Regierung der Oberpfalz
Az: 32/31-4354.3.St 2040-8

Planfeststellung für das Bauvorhaben
St 2040, Amberg – Nabburg – Neunburg vorm Wald
Beseitigung des Bahnüberganges in Nabburg
von St 2040_540_1,345 bis St 2040_600_0,043
Anhörungsverfahren

Niederschrift

über die Erörterung der gegen den ausgelegten Plan für das o.g. Vorhaben
erhobenen Stellungnahmen oder Einwendungen
vom 16.04.2018 bis 19.04.2018
in Nabburg

f. Eisenbahntunnel Nabburg

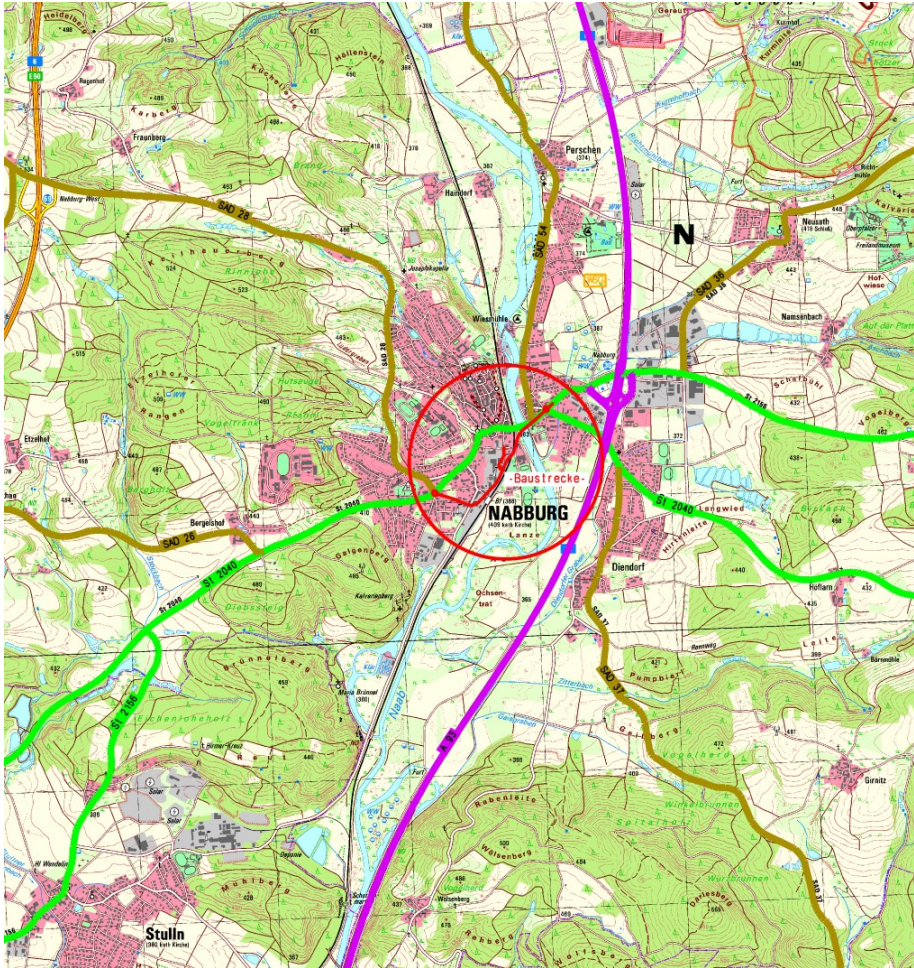
Zur nicht Berücksichtigung dieses Lösungsansatzes führte, so der Vorhabensträger, dass hier in Nabburg schwierige geologische Bedingungen für den bergmännischen Tunnel vorliegen. Auf die Verlegung bzw. Tieferlegung des Haltepunktes der Bahn (Bahnhof in Nabburg) und die damit zusammenhängenden sehr hohen Baukosten (hochwasser- u. grundwasserdichter Tunnel/Trog) von über 80 Mio. Euro.

Prinzipskizze für die Verlegung der Verladerampe am Bahnhof Nabburg

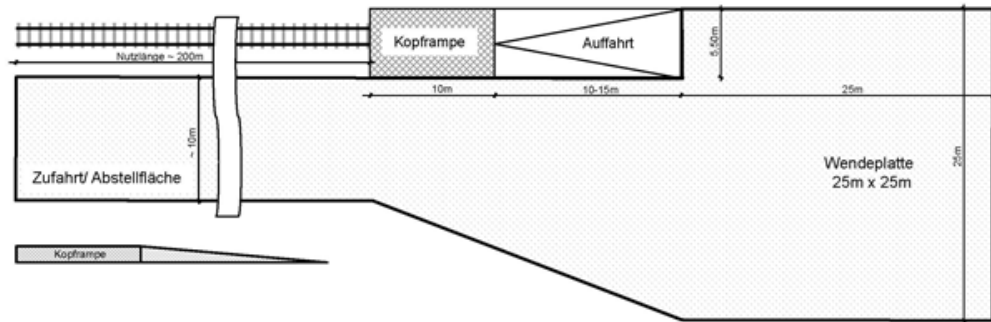
- a. Verlegen der Verladerampe um zirka 250 m an das südliche Ende des Ladegleises (Gleis 7a, Weiche 9),
- b. Errichten einer Kopframpe (siehe Anlagen), Rampenmaße: Breite 5,50 m – Länge 10 m – Rampenauffahrt Länge zirka 10-20 m,
- c. Verladegleis: Nutzlänge 200 m,
- d. Wendepfanne vor Rampenauffahrt (Stahlbetonfläche) - Maße 25 m x 25 m bzw. Radius 12,50 m,
- e. Tragfähigkeit: 95 Tonnen,
- f. Ladestraße/Abstellfläche: Ertüchtigung/Verlängern bei derzeitiger Breite (ca. 9-10 m).

Des Weiteren wird dringend empfohlen die Zufahrt, von der St 2040 in die Eisenbahnverladeanlage so zu planen, dass ein- und ausfahrende Kettenfahrzeuge diesen Bereich der St 2040 in Geradeausfahrt passieren, um Schäden an der Asphaltdecke durch Lenk- /Drehbewegungen zu vermeiden. Die Breite der Zufahrt sollte dementsprechend angepasst sein.

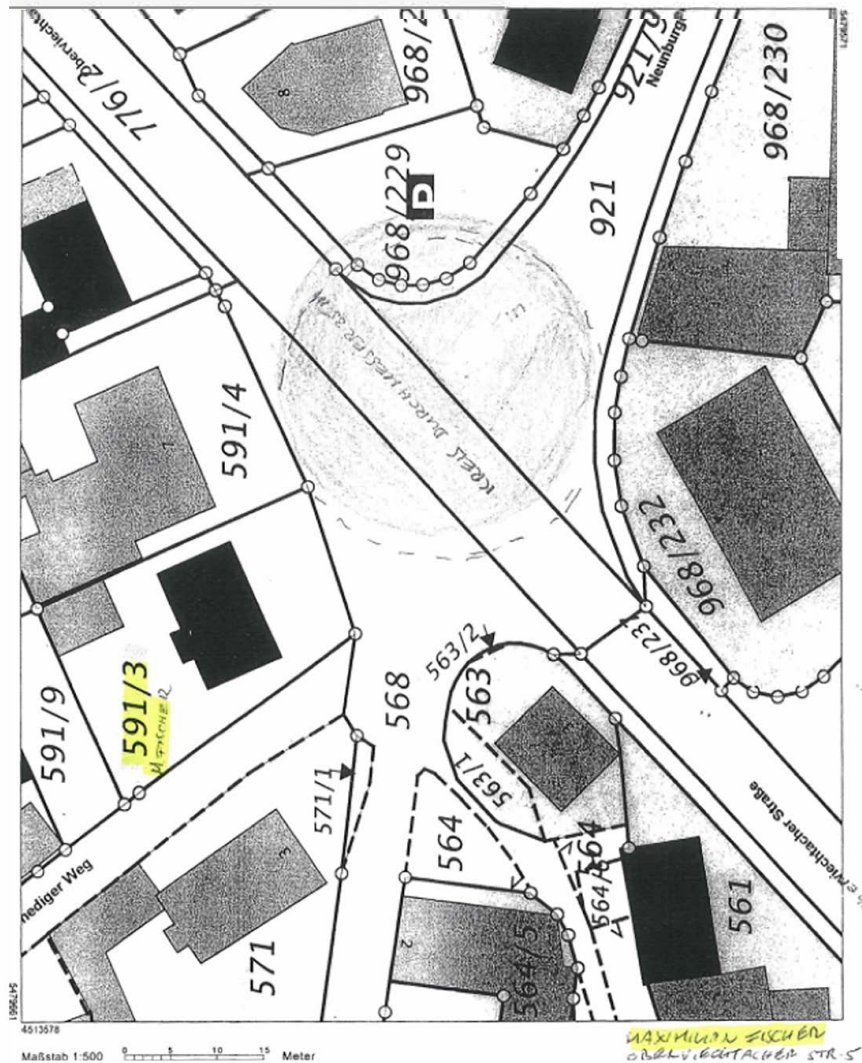
... der geplante Kreisverkehr verläuft vor unserer Hausfront und beansprucht in etwa die halbe Gartenfläche, Südseite (Schlafen, Wohnen und Essen).

Aus dem Bauwerksplan ist ersichtlich, dass der Kreisverkehr auf unsere Seite hin verschoben ist. Betroffene Fl.-Nr. 563, 591/4 und 591/3 Anw. [REDACTED].

Die Verlegung des Kreisverkehrs in die Teilfläche Fl.-Nr. 968/229, öffentlicher Grund blieb unberücksichtigt und somit erhalten.

Höhenplan des Straßenbauamtes der Amtslösung mit rot von VIAREGG-RÖSSLER eingezeichnetem Höhenverlauf einer 4-5% Rampe statt 7% Rampe
Maßstab 1:1.000

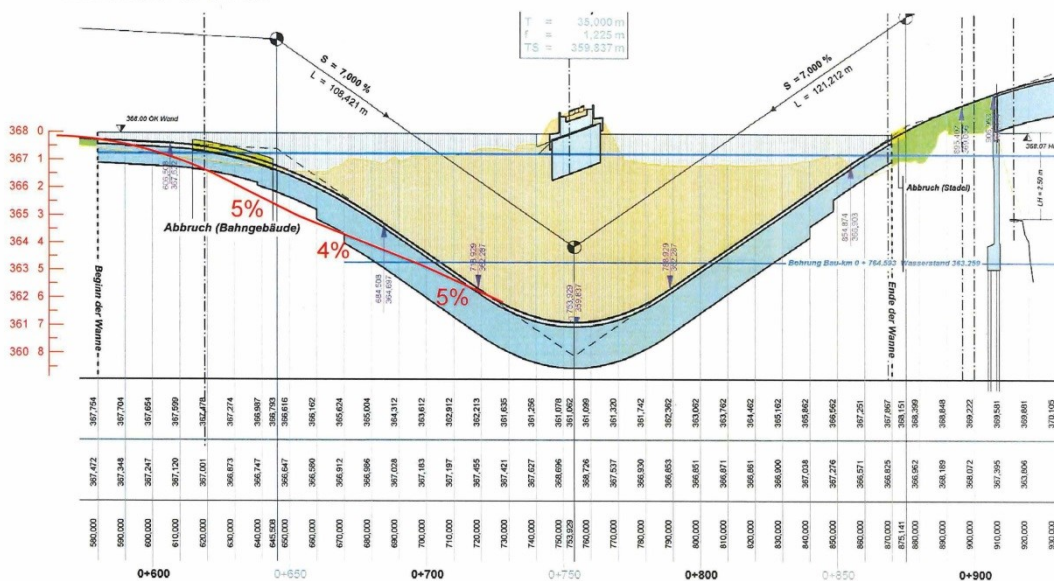
- Höhenplan mit 5% statt 7% Steigung für den Straßentrog
- Lageplan des Straßenbauamts mit verkürzter Austrasse und Höhenvermaßung nach VIEREGG-RÖSSLER
